VL 4 À DARDILLY

CHEF D'ŒUVRE D'ART NAC ?

DARDILLY ENVIRONNEMENT ET AVENIR

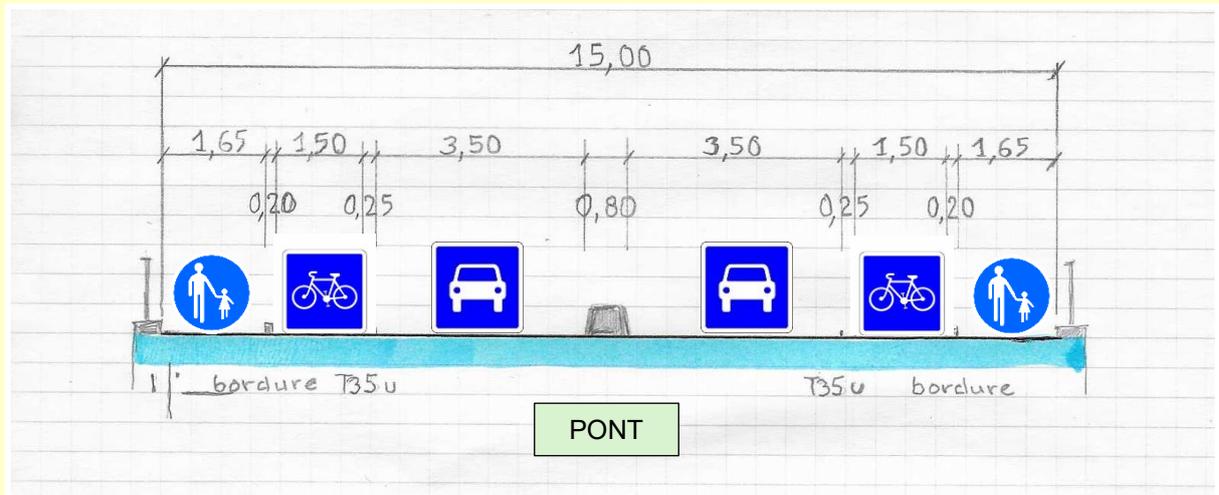
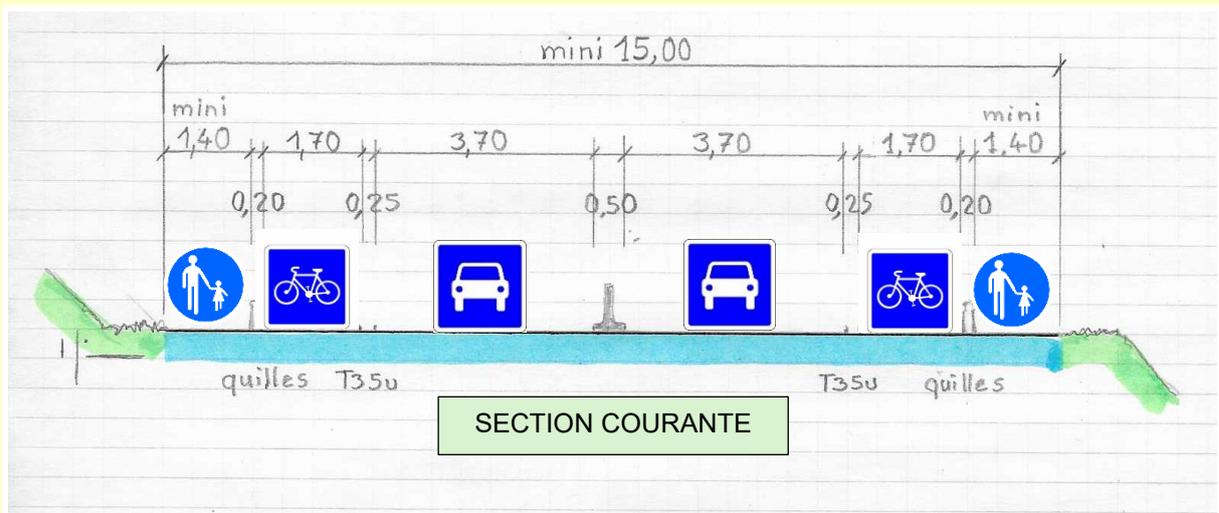
De tout ce qui précède la bande cyclable apparaît bel et bien comme LA solution.

- De conserver les deux sens de circulation générale séparés par le muret ou la banquette dans l'axe.
- De rétablir les deux arrêts de bus en voies dédiées bus/vélo avec les voies de gauche pour les VL/PL.

- D'isoler la voie de circulation automobile de la bande cyclable par un marquage T3 5u, c'est-à-dire une ligne pointillée de 25 cm minimum de large.
- Sur le pont, soit déplacer la bordure séparant les piétons des cyclistes de 25 cm, ramenant ainsi la largeur de la bande piétonne à 1,40 m (réglementaire) en portant celle de la bande cyclable de 1,30 m à 1,55 m, soit réduire la voie VL/PL à 3,50 m et d'élargir la bande cyclable de 1,30 à 1,50 m, ce qui est le plus simple.
- D'effectuer le marquage au sol figurant un cycliste tous les 20 m.
- De réaliser une bande cyclable d'1,50 m de large en périphérie des deux giratoires de Longes avec la même délimitation et le même marquage.

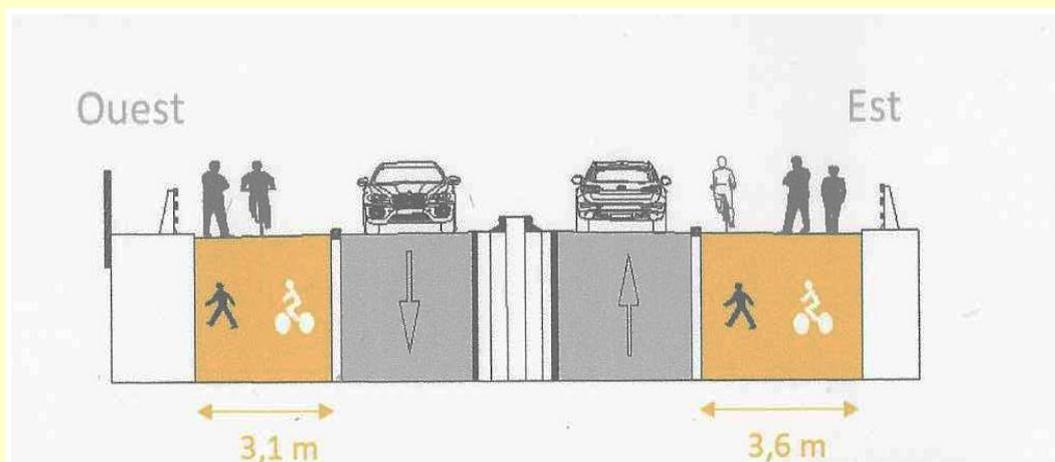
En partie courante, la métropole projette une sorte de "voie verte", c'est-à-dire une plate-bande arborée avec d'un côté une voie mixte cyclistes/piétons à double sens et de l'autre deux voies VL/PL en contre-sens.

Sur le pont, le grand changement consisterait à supprimer les bordures de trottoir.

- Les véhicules sur des voies à contre sens sans séparation axiale risquent des chocs frontaux graves malgré les 50 km/h (50 + 50 = 100 !).
- Des riverains peuvent être tentés de couper la voie opposée ... comme avant 1990 !

- Faute de pouvoir se ranger, les camions des éboueurs bloquent la file de voitures.
- Un véhicule en panne bloque toute la circulation, empêchant la dépanneuse d'intervenir.

- En cas d'accident, les bouchons créés ne permettent pas au secours d'intervenir rapidement.
- La plate-bande arborée est un non-sens alors qu'on est en zone naturelle et qu'il y a déjà des arbres bordant la route.

- L'entretien d'une plate-bande est onéreux et nécessite beaucoup d'eau.
- Pour les piétons et les cyclistes, la Métropole projette des voies partagées d'une largeur variant de 3,10 m à 5 m. Cette option est prévue par le CEREMA et figure dans le Guide de la Métropole sous le nom de *Voies vertes*. Cependant les voies partagées, surtout quand elles sont à double sens, sont décriées par les cyclistes et combattues par les associations de piétons.
